内閣参質 189 第 206 号 川田龍平参議院議員提出

ガラス固化により封じ込められた

日本原燃株式会社六ヶ所再処理工場の高レベル廃液のガラス固化に関する質問主意書（再々々質問）と答弁書から

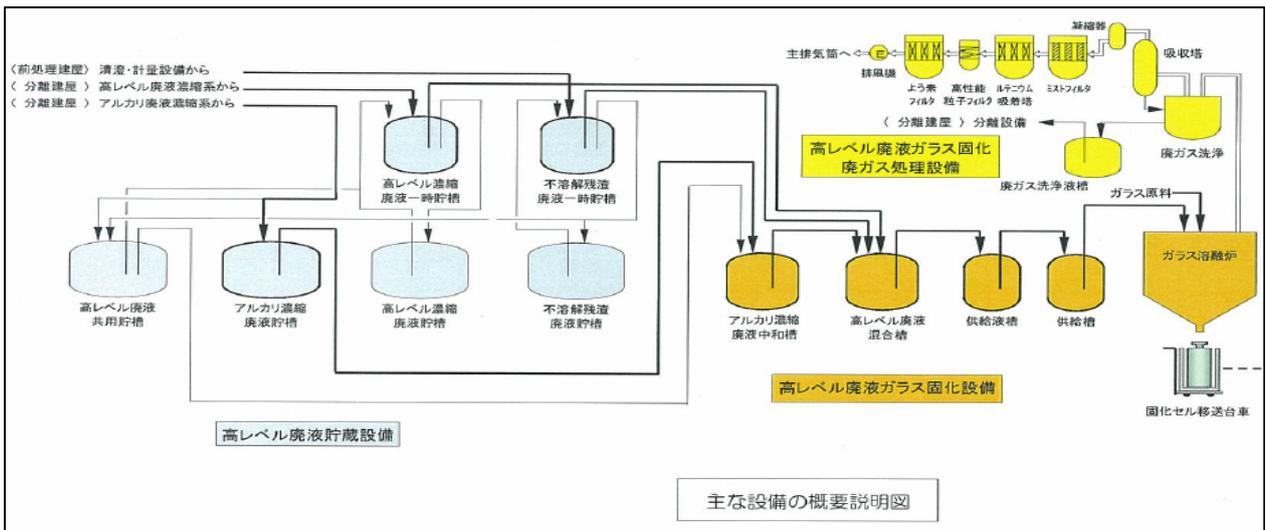
【コメント】*（予備知識）政府は六ヶ所再処理工場の貯蔵高レベル廃液量について2013年2月1日は約202m³、2015年3月4日には約223m³との答弁をしており、この量には高レベル廃液ガラス固化設備の貯槽（下図橙色）のもの含まれていない、高レベル廃液貯蔵設備（下図水色）だけのものだと答弁があった。

ガラス固化設備に設置されている高レベル廃液の貯槽(下図橙色)はアルカリ濃縮廃液中和槽6m³×1基、高レベル廃液混合槽20m³×2基、供給液槽5m³×2基、供給槽2m³×2基の合計60m³のガラス固化待ちの廃液を貯蔵できている。2基あるのはガラス溶融炉がA,Bの2系列あるからだ。20m³の混合槽でガラス固化に適した組成条件に調整している。洗浄運転に使用する模擬廃液などは供給液槽・供給槽を使用しているものと思われる。A溶融炉の試験で実廃液を使用し25体のガラス固化をしたにもかかわらず、

日本原燃株式会社（以下「日本原燃」という。）によると、日本原燃の再処理事業所再処理施設（以下「六ヶ所再処理施設」という。）において、高レベル放射性液体廃棄物（以下「高レベル廃液」という。）の貯蔵を目的としている設備は高レベル廃液ガラス固化建屋の高レベル廃液貯蔵設備（以下「貯蔵設備」という。）であり、お尋ねの「ガラス固化待ちの高レベル廃液」については、貯蔵されているものではなく、ガラス固化体を製造する過程のものであることから、貯蔵設備に貯蔵していた高レベル廃液の量をこれまでお尋ねの「高レベル廃液の貯蔵量」として答弁してきたものである。
